# リニア中央新幹線建設の環境影響に係る 静岡県とJR東海の対話の状況

(生物多様性版)

2022年8月2日

静岡県

## 4-③ 静岡県生物多様性部会専門部会での対話

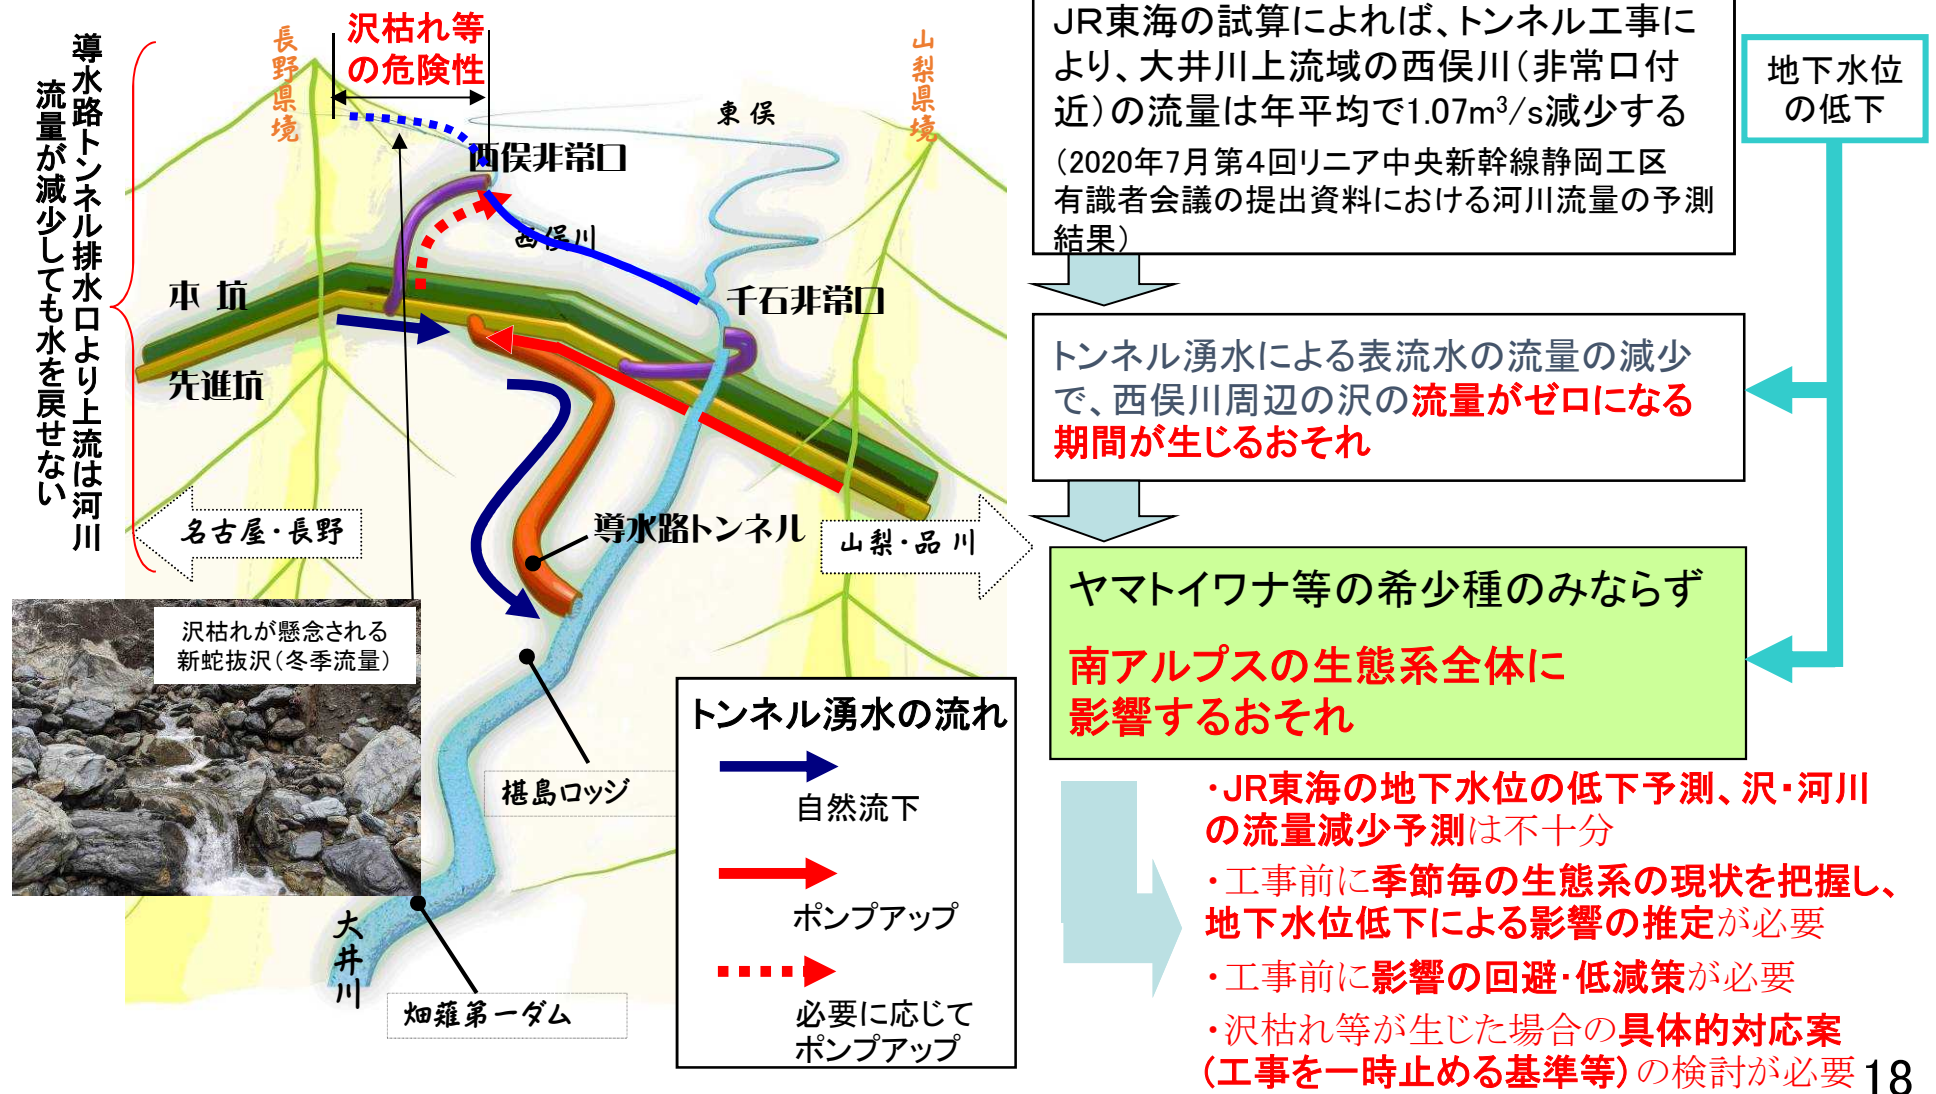
導水路トンネルからの自然流下や西俣非常口からのポンプアップでは、西俣非常口より上流には水を戻せないため、**地下水位が低下し、沢枯れや西俣川の流量減少の危険性**がある

## 4-④ 静岡県生物多様性部会専門部会での対話 ートンネル掘削により想定される自然環境(沢部等)への影響の明確化ー

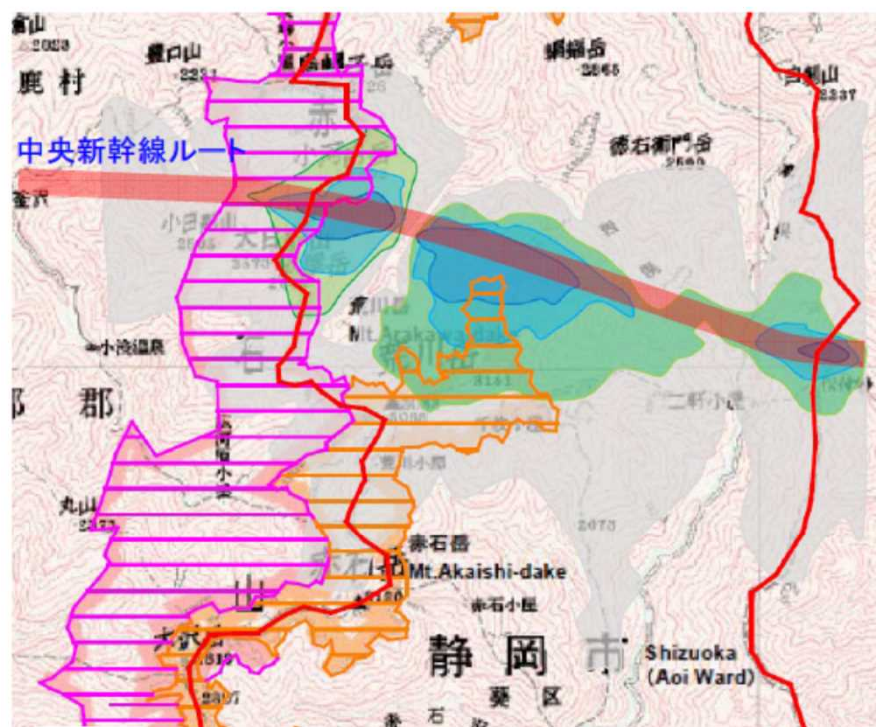
- ・トンネル掘削により、地表面や湧水箇所、沢部の流量に具体的にどの程度の影響を及ぼすことが想定されるのか。
- ・水収支解析には、不確実性が伴うことを前提に、最大限想定できる影響(影響の範囲、幅)を示してほしい。

- ・地下水位の低下に伴い、トンネル掘削中にトンネル湧水を河川に流す位置より上流側では、河川や沢の流量減少、周辺植生の変化、動物の餌資源の減少等、動植物の生息、生育環境に影響が生じる可能性がある。その結果、体長や個体数等に減少が生じる可能性がある。
- ・GETFLOWSにより減水影響を想定  
(今後、TOWNBYによる影響範囲に広げて想定する予定)
- ・動物、植物に対して、これだけの水量が減ると生態系がこうなるというような流量の変化と生物の生存限界との関係を閾値などとし、定量的に結びつけるのは難しい。

## 4-④(参考2) GETFLOWSを併用した地下水位の低下予測

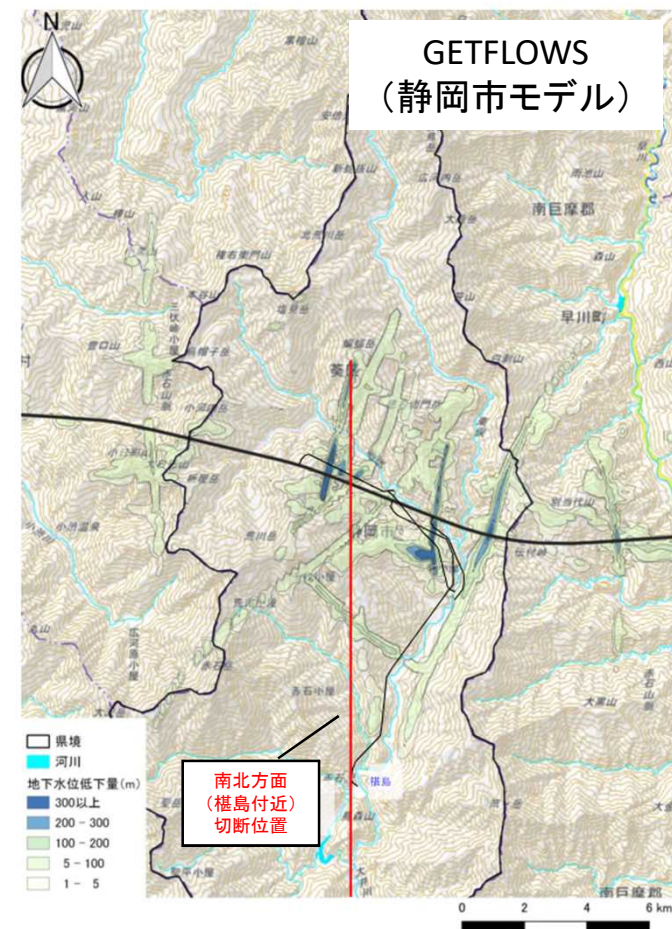
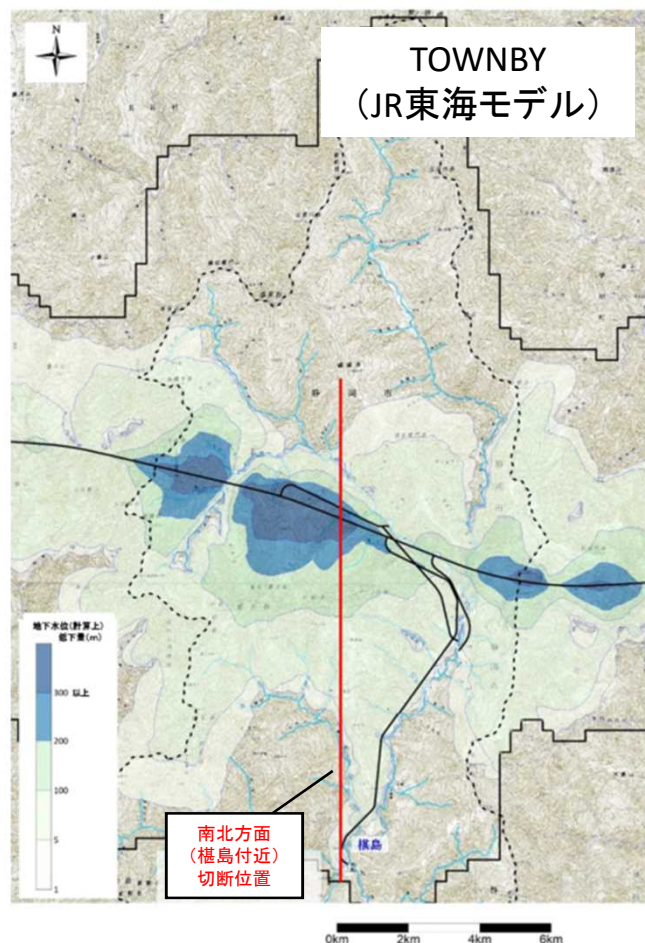
○国の有識者会議は、TOWNBY(JR東海モデル)では、地下水位の低下を予測するには精度が低いと想定されるため、GETFLOWS(静岡市モデル)を併用することとした。

## 4-④(参考3) 地下水位の低下予測結果(トンネル掘削完了後の定常状態)

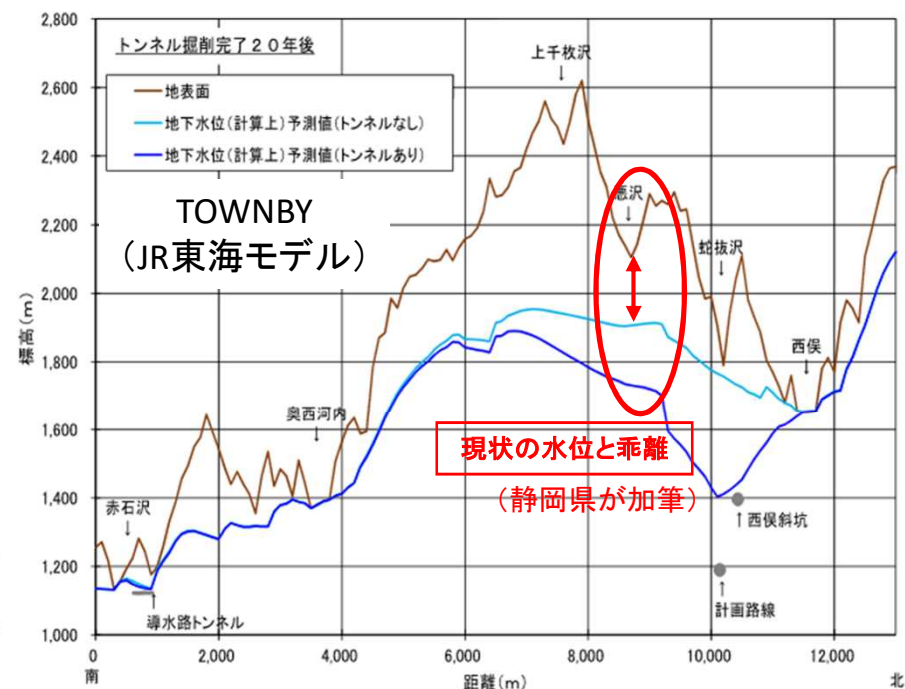
TOWNBY(JR東海モデル)では、現状においても地下水位は沢よりはるかに下にあることから、現状を再現できていない。

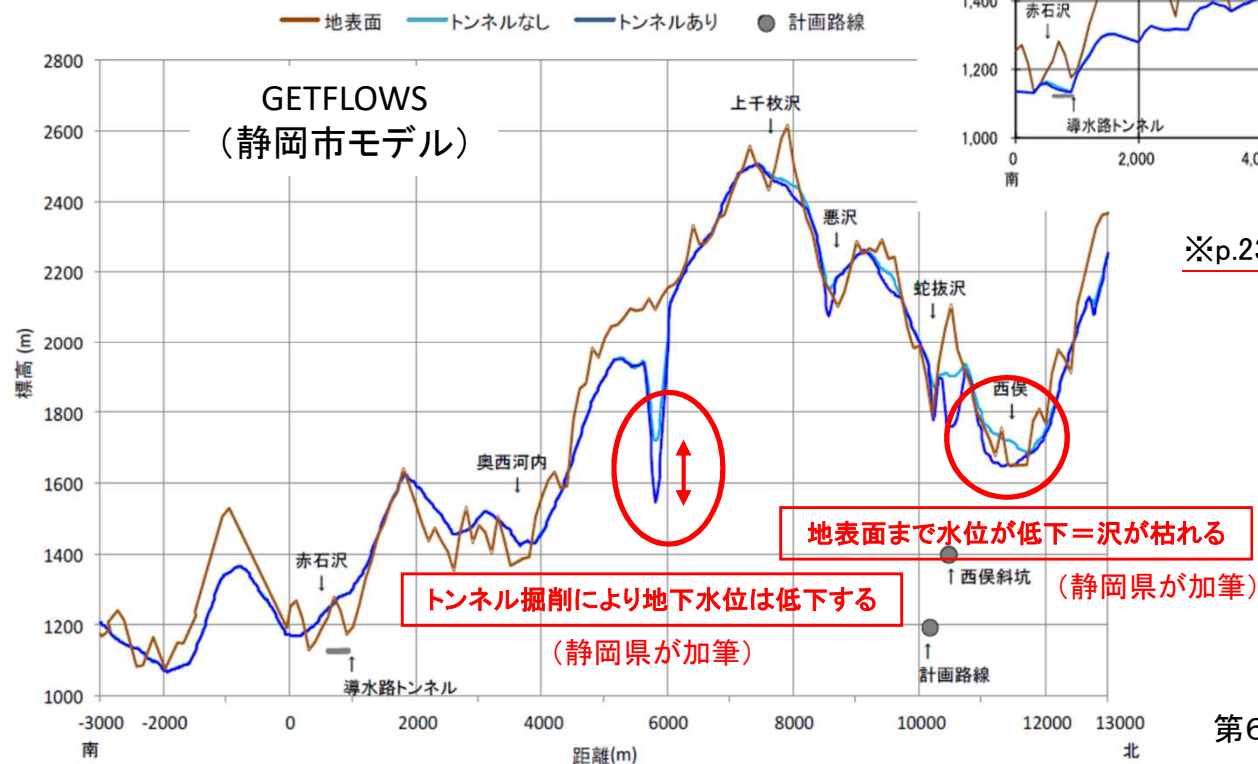
GETFLOWS(静岡市モデル)では、ある程度地下水位の再現がされている可能性があるが、十分な検証はされていない。

図 沢等の流量予測結果

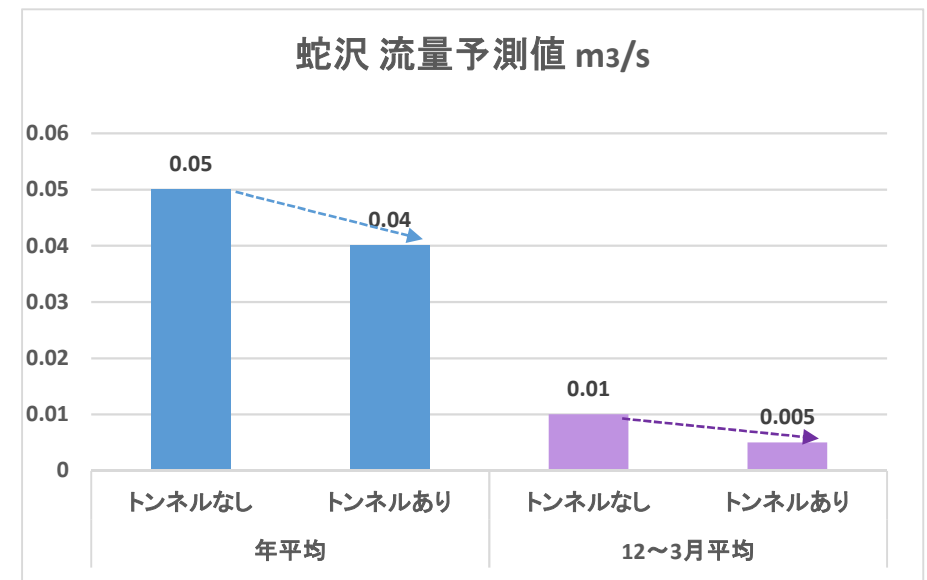
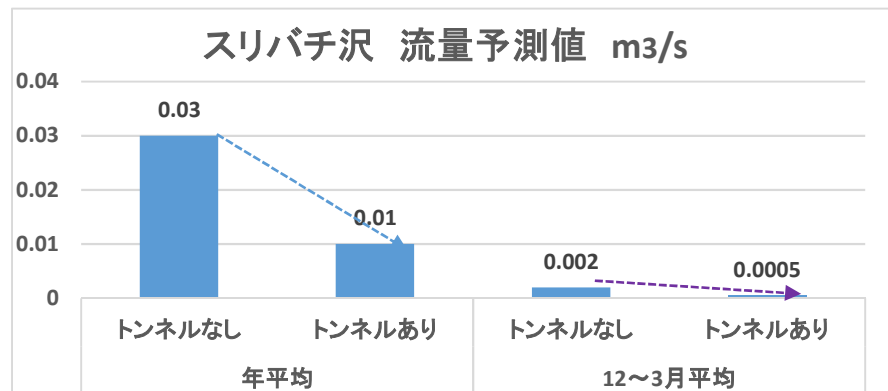
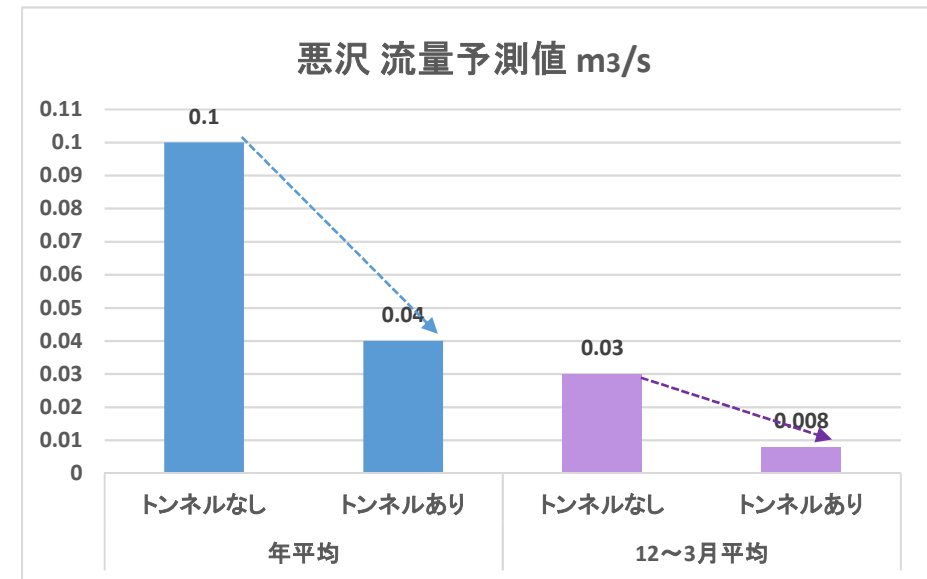
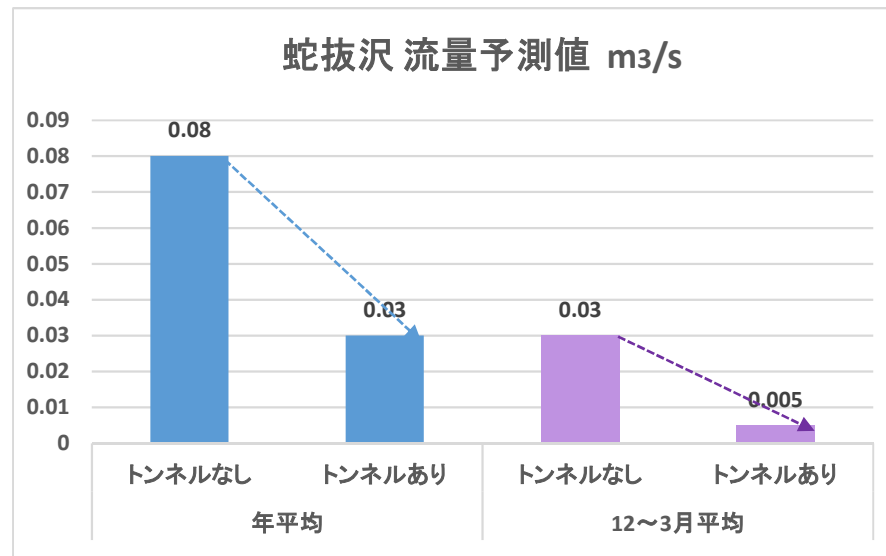
河川流量(月平均)の水収支解析結果により影響の有無を判断することは不適切

⇒月平均で流量があっても、日単位で流量がない日があれば、生物は生息できない

図 4. 6 悪沢の流量変化の推移 (月平均)

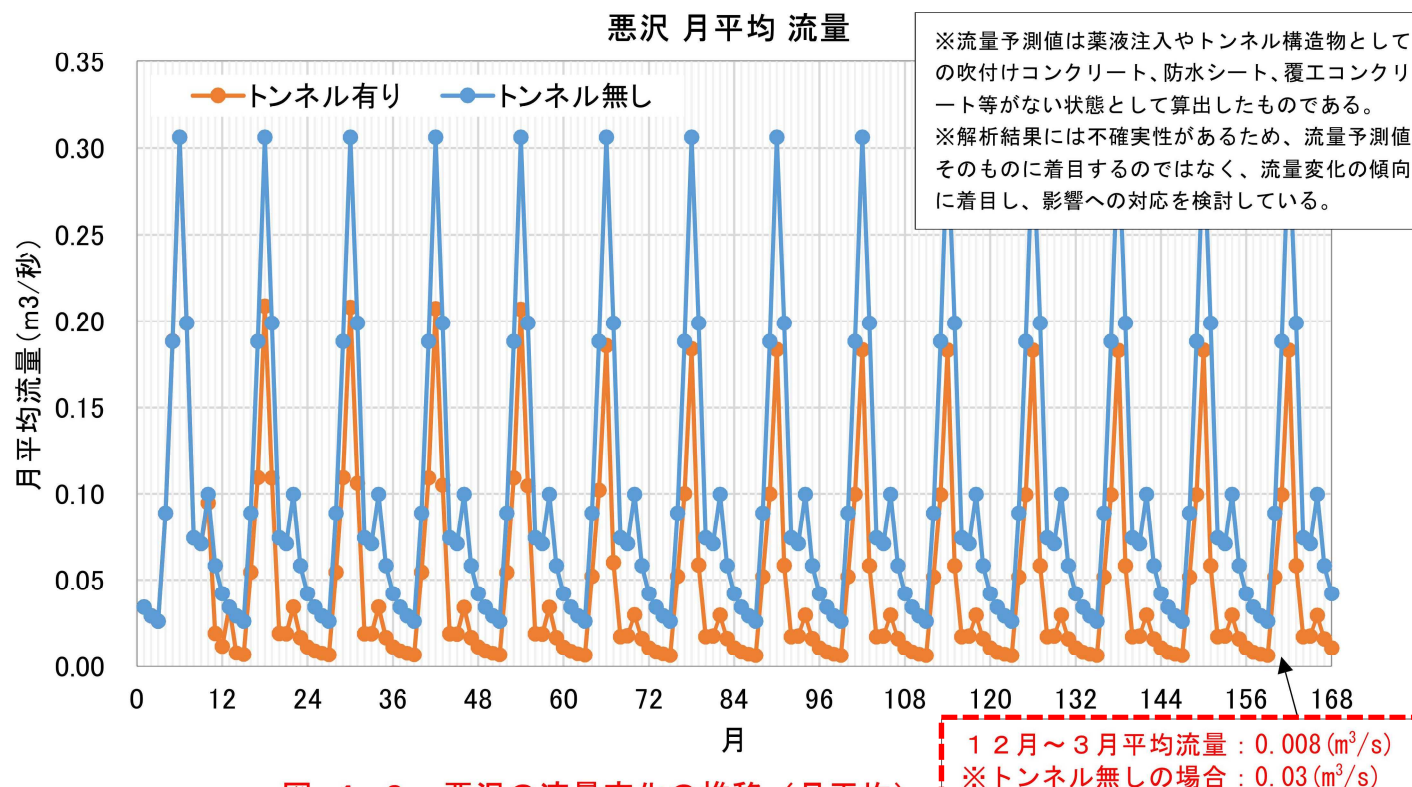
上記のとおり、JR東海は、沢の生物への影響をトンネル掘削前後の沢の12月～3月の平均流量の変化(予測値)を用いて評価しようとしている。平均流量が $0.008 \text{ m}^3/\text{s}$ と、70%以上減少すること自体も問題である。  
しかし、平均流量で生物への影響を評価することは適切ではない。  
以下にその理由を述べる。

- ・ GETFLOWSによる水収支解析を行い、悪沢の流量変化を示します。図 4. 6に月平均流量、図 4. 7に年平均流量を示します。トンネル掘削による影響を考察するため、毎年同じ降水量を入力しています。
- ・ (中略) また、解析結果には不確実性があるため、流量予測値そのものに着目するのではなく、流量変化の傾向に着目し、影響への対応を検討しています。

図-1(1)

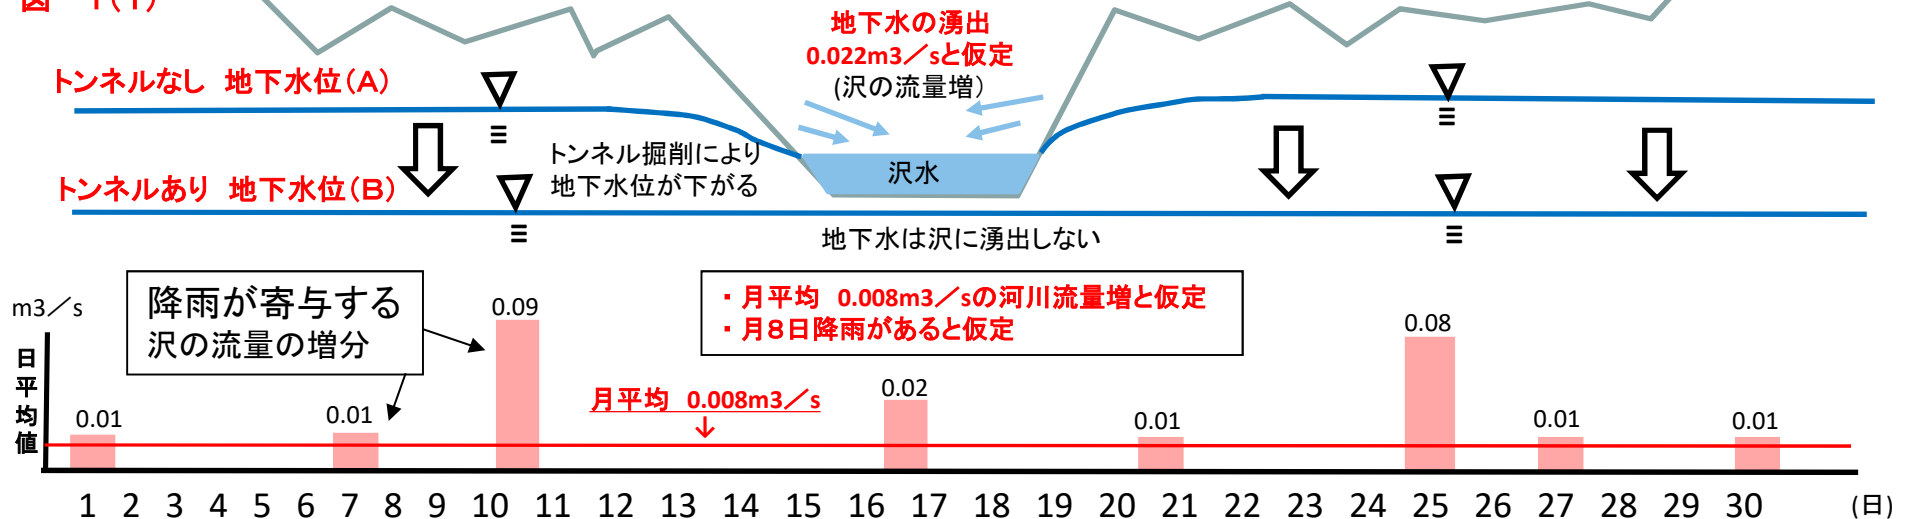
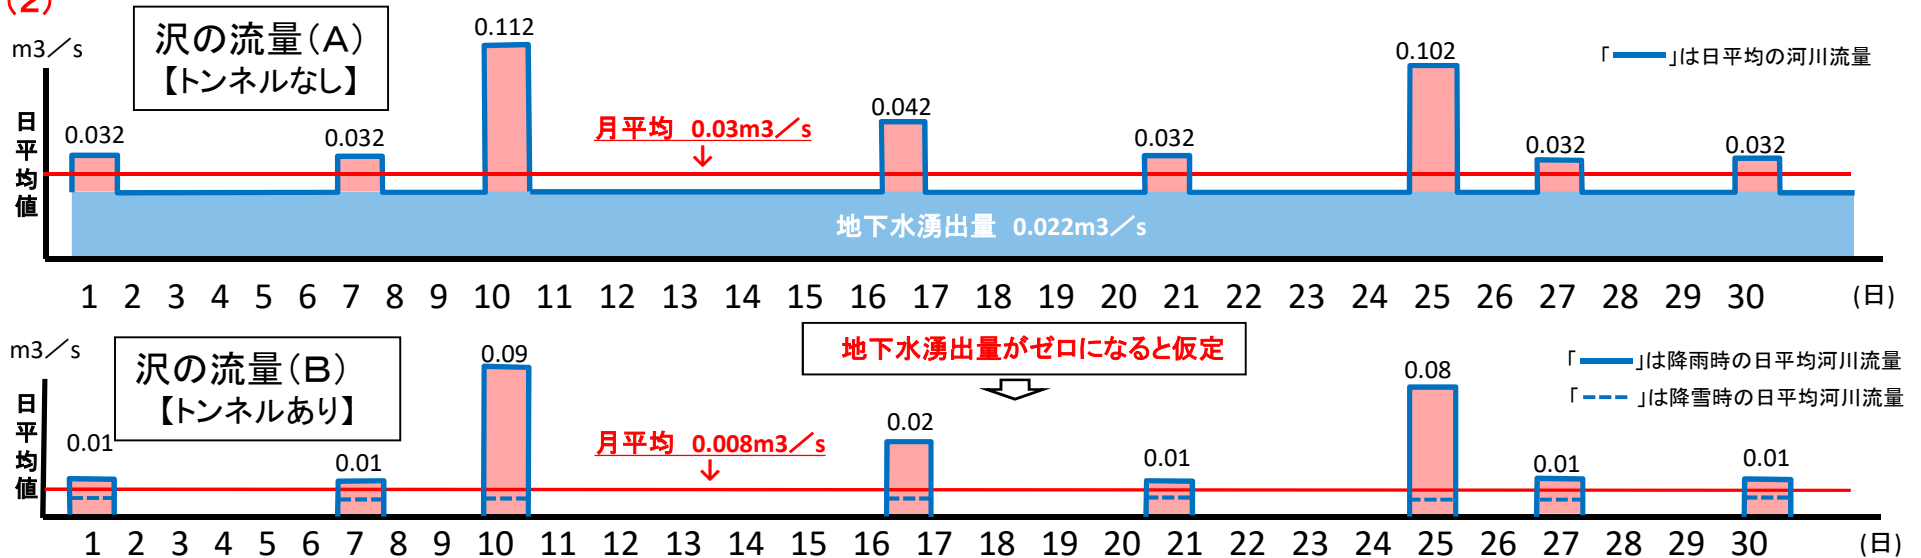
- 月平均の沢の流量は、0.008m<sup>3</sup>/sであるが、実際には22日間は流量ゼロとなる ⇒ 水生生物は生息できない。
- さらに降雪の場合は、雪解け分しか寄与しないため、流量が減少する。

- 例えば、1ヶ月のうち、8日間の降雨があり、見かけ上、月平均流量(1秒あたりの沢の流量の1ヶ月の平均値)を $0.008\text{m}^3/\text{s}$ 増水させたとしても、残り22日間は降雨がないので、沢は増水しない。  
トンネル掘削後、月平均流量 $0.008\text{m}^3/\text{s}$ ということは、一見、毎日、沢に流れがあるように見える。実際には沢への地下水湧水がないので、22日間は、沢の流量がゼロ、すなわち、沢が枯れている。この場合、生物は生息できない。
- よって、月平均流量をもって、水生生物への影響を判断することは適当ではない。
